## NOTA TÉCNICA

### **Fragilidades e riscos do licenciamento ambiental de atividades de exploração de petróleo e gás na Foz do Amazonas**

**Mapa de probabilidade de presença de óleo em superfície para o vazamento de 46.742 m<sup>3</sup>. Integração do Período 1 e Período 2. Simulação de 60 dias<sup>30</sup>**

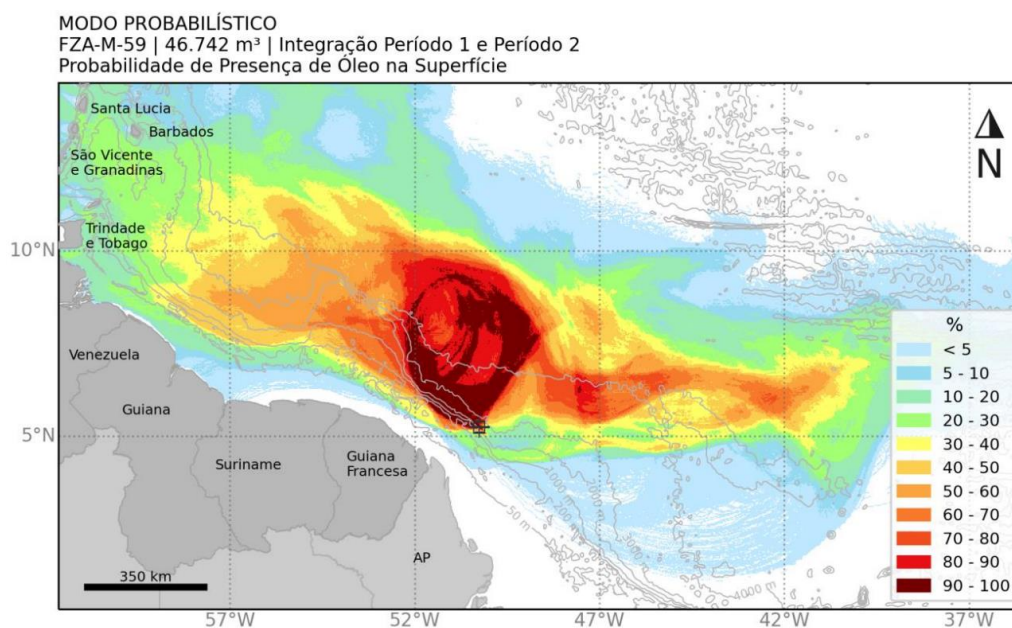
A modelagem de dispersão de óleo não aponta a possibilidade de toque de óleo no litoral brasileiro em caso de acidentes com vazamento de óleo proveniente do bloco FZA-M-59, o que não coincide com a avaliação a partir do conhecimento tradicional local.

Uma eventual inconsistência nesse estudo de modelagem traria consequências irreparáveis para a costa amazônica. De acordo com o Atlas de Sensibilidade Ambiental ao Óleo da Bacia Marítima da Foz do Amazonas,<sup>31</sup> que identifica a sensibilidade dos ecossistemas costeiros e marinhos, de seus recursos biológicos e das atividades socioeconômicas que caracterizam o uso e a ocupação da bacia sedimentar, há diversos fatores socioambientais na região de alta sensibilidade.
